**OGGETTO:** [ID: 9273] Parere regionale ex art. 63 L.R. 10/2010 nell'ambito del procedimento di VIA statale PNIEC-PNRR, Progetto per la realizzazione di un impianto eolico di potenza nominale 48 MW da realizzarsi in comune di Manciano (GR), loc. Montauto. Procedimento di VIA – PNIEC- **Notifica Delibera Giunta Regionale**

**ESTRATTO DEL VERBALE DELLA SEDUTA DEL 27/05/2024** (punto N 31)

## **RAPPORTO ISTRUTTORIO**

**Oggetto:** [ID: 9273] Parere regionale ex art. 63 L.R. 10/2010 nell'ambito del procedimento di VIA statale PNIEC-PNRR, Progetto per la realizzazione di un impianto eolico di potenza nominale 48 MW da realizzarsi in Comune di Manciano (GR), loc. Montauto. Procedimento di VIA - PNIEC proposto da **Wind Italy 1 S.r.l**

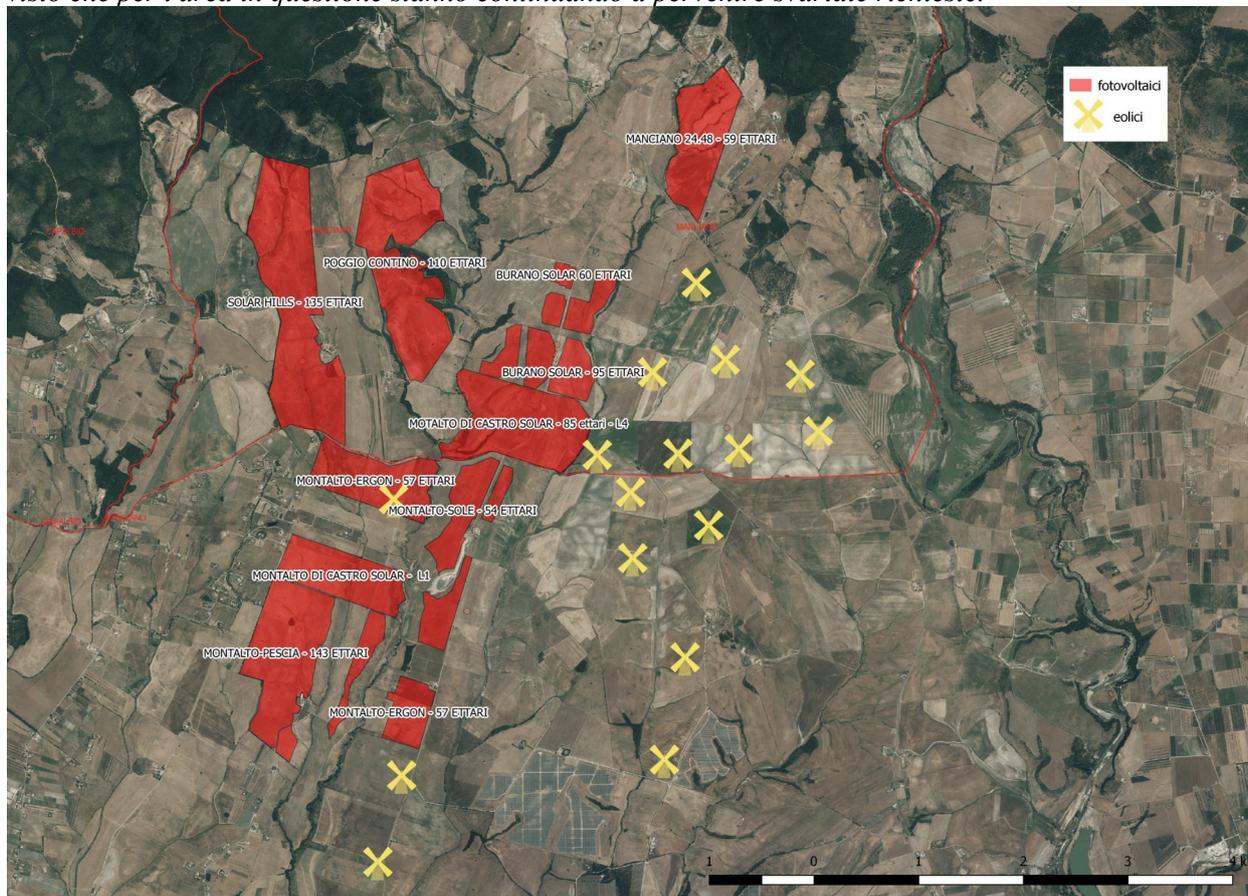
P.to 3: OTTEMPERATO. Viene precisato che il materiale di scavo, pari a 52.971 mc, è riutilizzato in situ per circa l’80% mentre per il restante 20% è previsto lo smaltimento per la non idoneità all’uso. Il materiale di scavo riutilizzato non è comunque sufficiente per il completamento dei lavori di reinterro, con la conseguenza che è previsto anche l’approvvigionamento di materiale di cava.

P.to 4: NON OTTEMPERATO. Rispetto a quanto richiesto “precisazioni sulle opere di ripristino morfologico e vegetazionale delle aree di cantiere, di deposito temporaneo, di stoccaggio materiali etc... (..)” non vengono fornite precisazioni aggiuntive ma solo fatto riferimento ad una generica “ricolonizzazione (..) da parte della flora autoctona” e demandando al Piano di dismissione impianto e ripristino stato dei luoghi (elaborato 2799\_5186\_MAN\_PD\_R21\_rev0), già in atti, che però tratta dei ripristini relativi alla dismissione e non a quelli post cantiere.
